Orientering om Valmuevej 1B, 4200 Slagelse. Opførelse af 30 m² udhus

På sidste udvalgs møde ønskede udvalget en orientering fra TM om forløbet, Valmuevej 1B

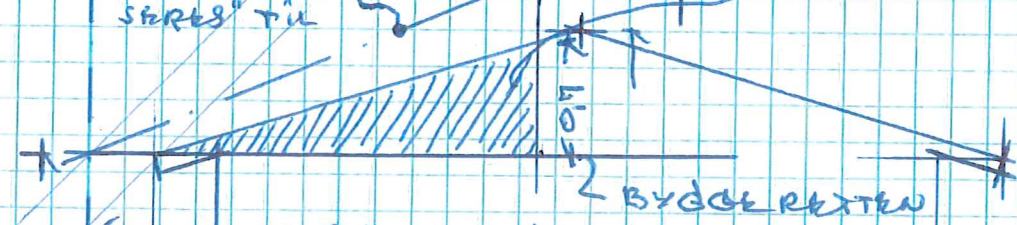
Grundlaget for byggetilladelsen er, at udhuset reelt kunne være opført i selve skellet, men holdes altså 0,7 m fra naboskel. Udhusets højde overskrider byggeretten fra 0,0 m i en afstand af 35 cm fra skellet til en højde på max ca. 0,7 m i en afstand af 2,5 m fra skellet. Overskridelsen af byggeretten for så vidt angår højden ligger noget under det niveau der de seneste 20 – 30 år er godkendt ved lignende bygninger nemlig, at der normalt godkendes en højde på 2,5 m i selve skellet, som stiger til en højde af 3,5 m i en afstand af 2,5 m fra skellet. Kommunen må ikke sætte regel over lov, men skal på den anden side behandle tilsvarende sager på samme måde – altså lighedsprincippet. Den tilladte bygning er et udhus, som ikke må benyttes som anneks eller lignende.
